Und wieder einen Schritt weiter:

EIN NEUES VENTIL VON BAUER – UND SIE KÖNNEN AUFRÜSTEN!

Unsere Füllventile haben sich seit vielen Jahren unverändert im Einsatz bewährt. Jetzt haben wir die Konstruktion weiterentwickelt.

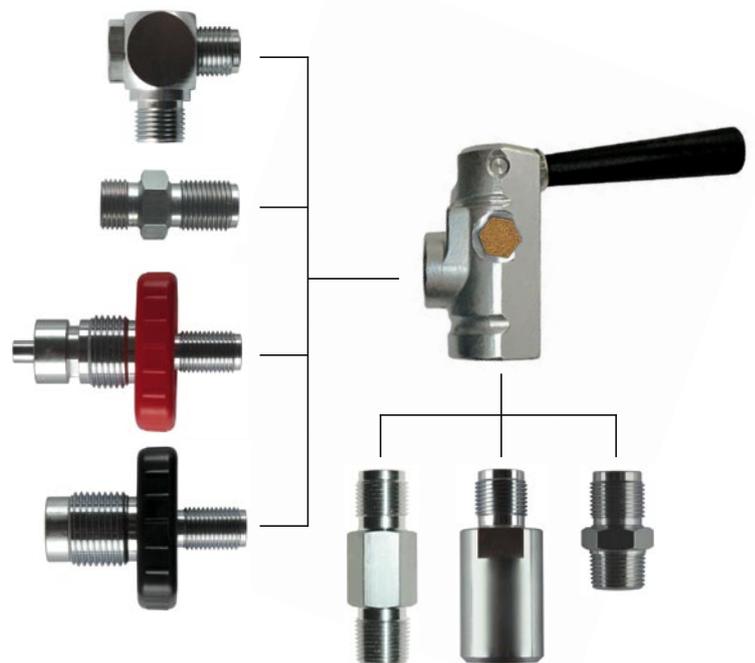
Dabei wurde das Ventil mit einer **lärmmreduzierten** Druckentlastung ausgestattet.

- › Bei der Druckentlastung wird der Lärm um mehr als die Hälfte (16 dba) reduziert.
- › Angenehmere, tiefe und auf das menschliche Gehör abgestimmte Frequenz des Abblasetones!
- › Zusätzlich können der geringe Restlärm und die überschüssige Luft über einen G1/8 Anschluss nach aussen abgeführt werden!
- › Voll abwärtskompatibel, überall austauschbar und viele Einzelteile separat beziehbar
- › Angepasste Wartungssätze sofort lieferbar!
- › Absolut rostfrei
- › Mit eingebauter Dauerschmierung
- › Für den Dauereinsatz geeignet
